**COMMUNAUTE de COMMUNES  
de  
GEVREY - CHAMBERTIN**  
Espace Léopold 25 avenue de la Gare  
**21.220 GEVREY - CHAMBERTIN**

***AVIS d'HYDROGEOLOGUE AGREE***

**Définition des Périmètres de Protection  
du forage  
de l'Abîme de Bévy  
à BEVY**

Janvier 2011

## Annexe 1 : Plan cadastral du périmètre de protection rapprochée

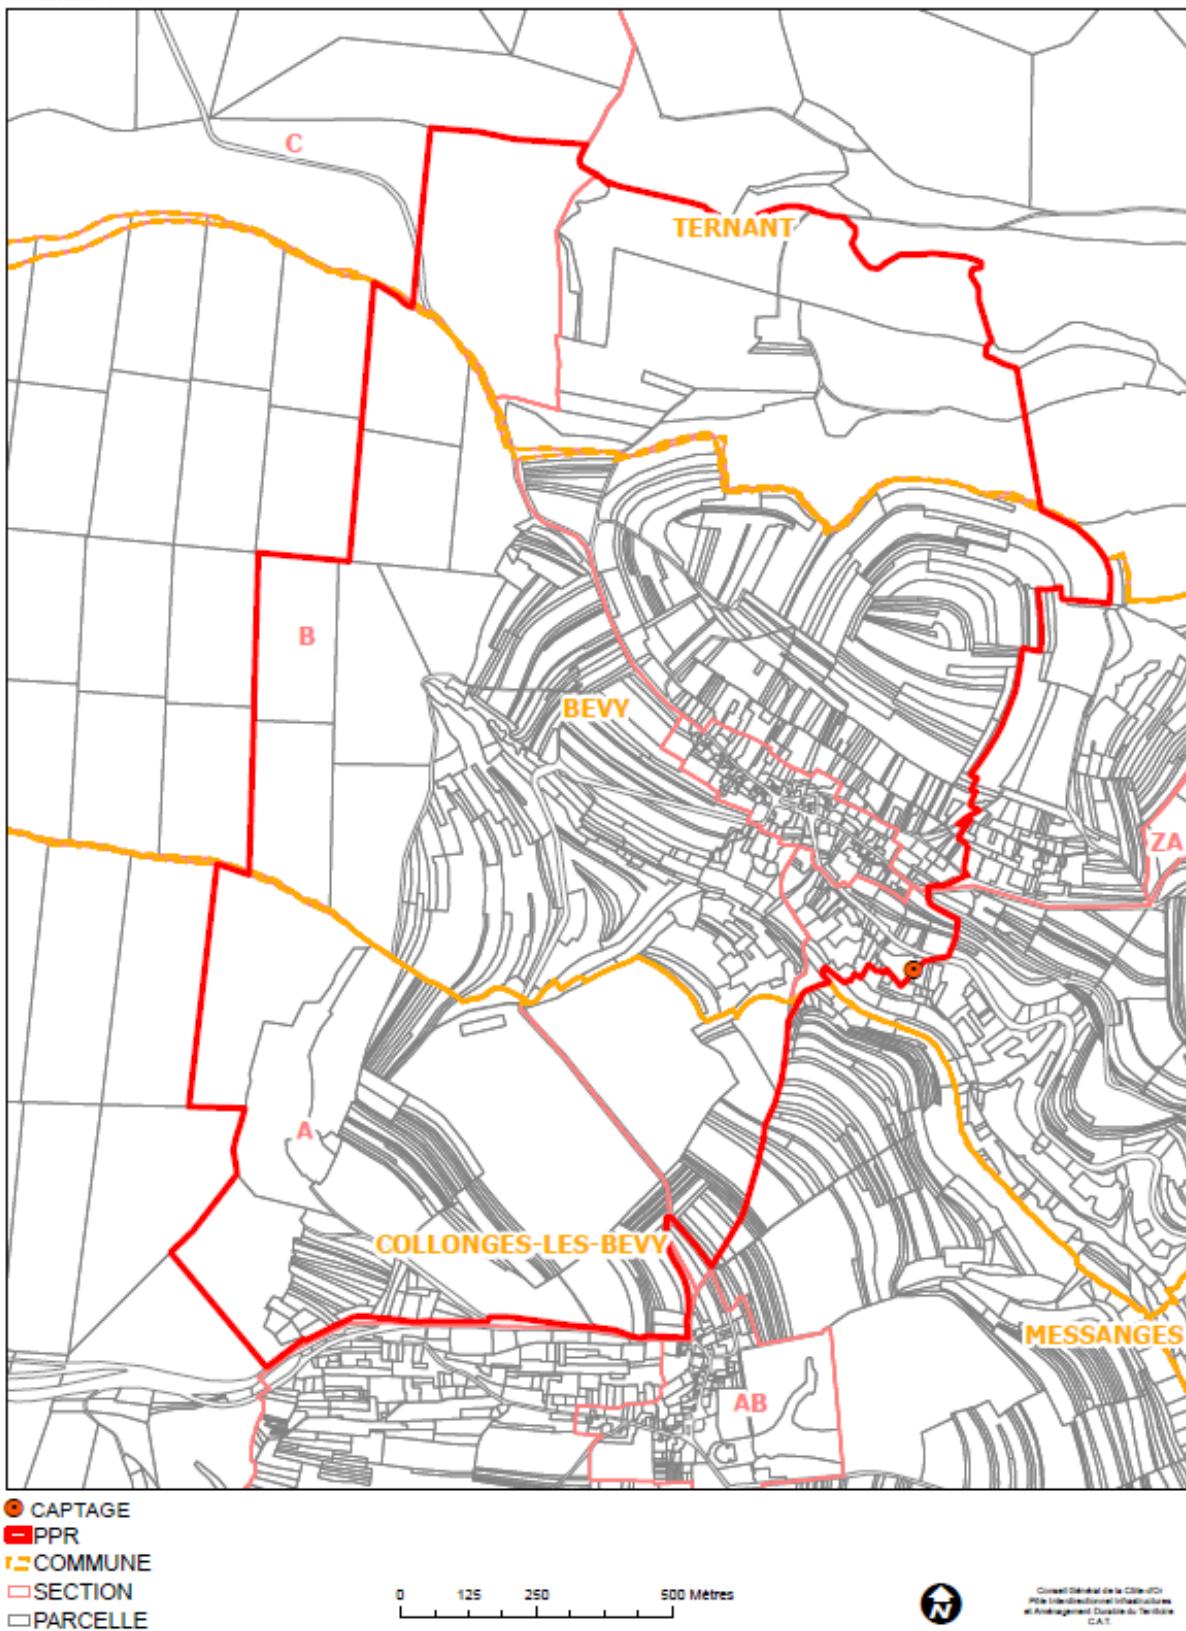
**La Zone de Protection Rapprochée :** La zone retient l'hypothèse d'une alimentation principale depuis l'Ouest et latérale à l'axe matérialisé par le ruisseau de l'Abîme de Bévy.

La proposition retient comme limite, vers l'Est le chemin du réservoir qui permet d'inclure le relief de « la Haute Gêne » et la zone en culture autour de la Ferme de Chevigny qui marque la limite d'extension de la zone vers le Nord. La bordure Ouest suit le tracé de tranches d'exploitation forestière jusqu'à la D109 qui ferme le périmètre vers le Sud. La limite Est emprunte le barreau de liaison entre la D109 et la D109b avant d'emprunter le tracé du GR7 puis la limite communale pour inclure l'entrée de la galerie souterraine dans le périmètre de protection rapprochée (Annexe 1 : Plan cadastral du périmètre de protection rapprochée).

Plan de situation

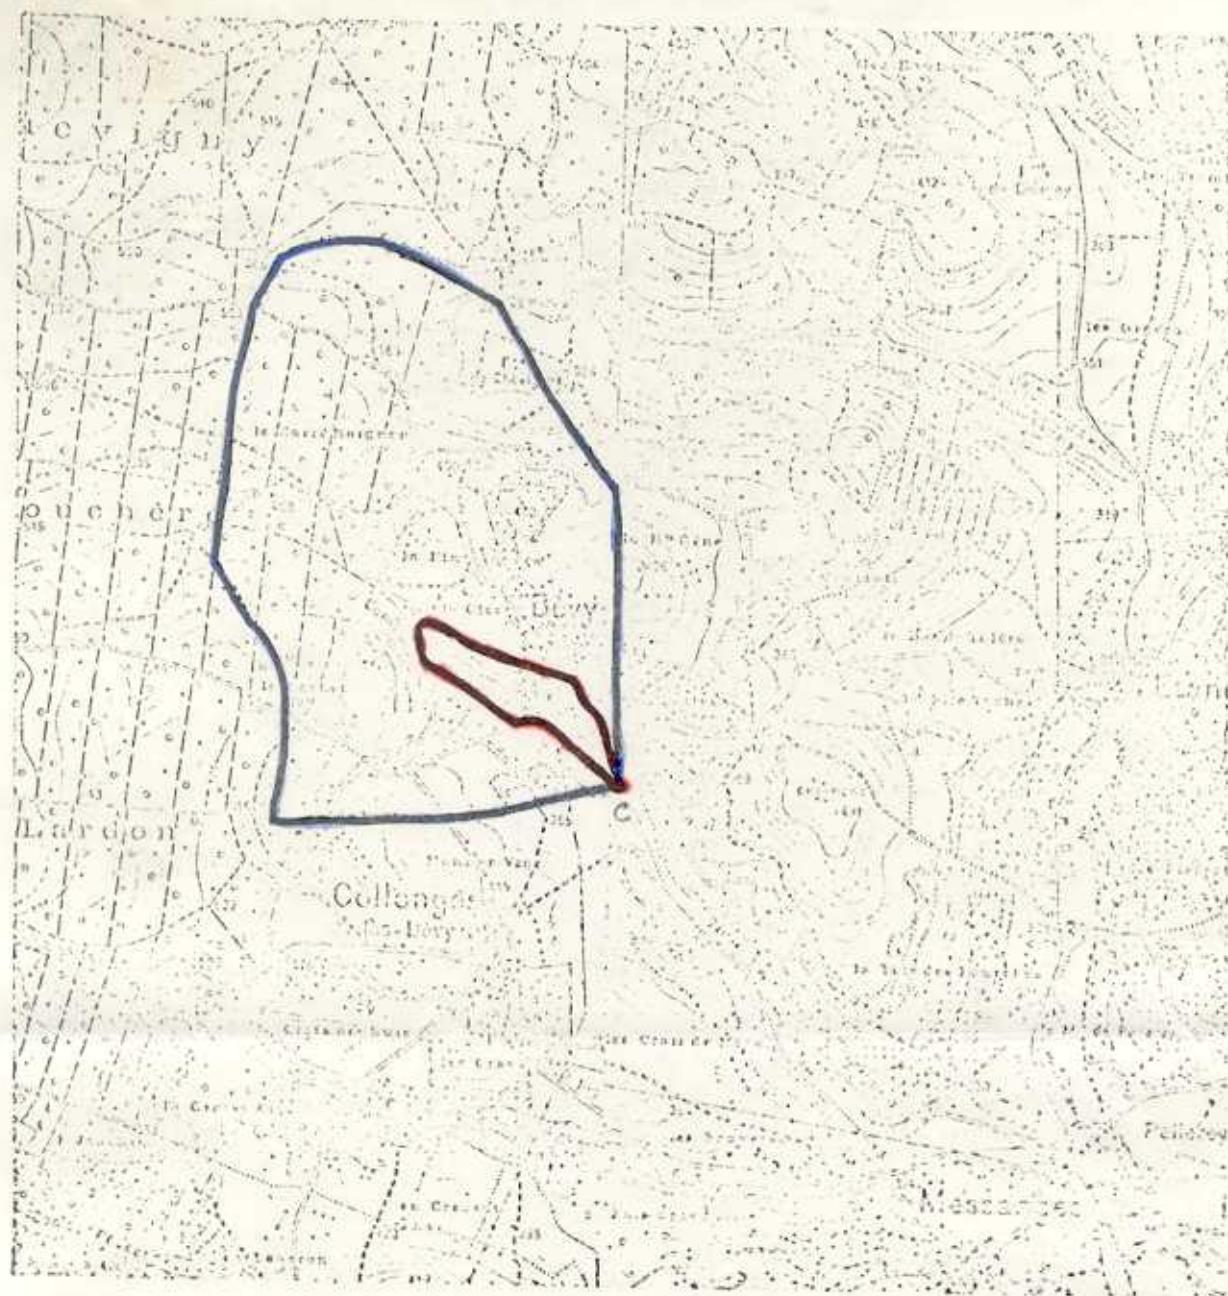
CE Ce périmètre étendu couvrira une légère zone en amont du captage. Au Nord il sera calé sur le "creux Tombain", au Sud sur le lieu-dit "Larrey de Vallerot", à l'Ouest il mordra sur les bois de Chevigny et de Lardon.

Ses contours sont définis sur le schéma ci-joint. A l'intérieur de ce périmètre les activités, installations et dépôts visés par le décret 67 1093 seront soumis à autorisation du Conseil départemental d'hygiène.
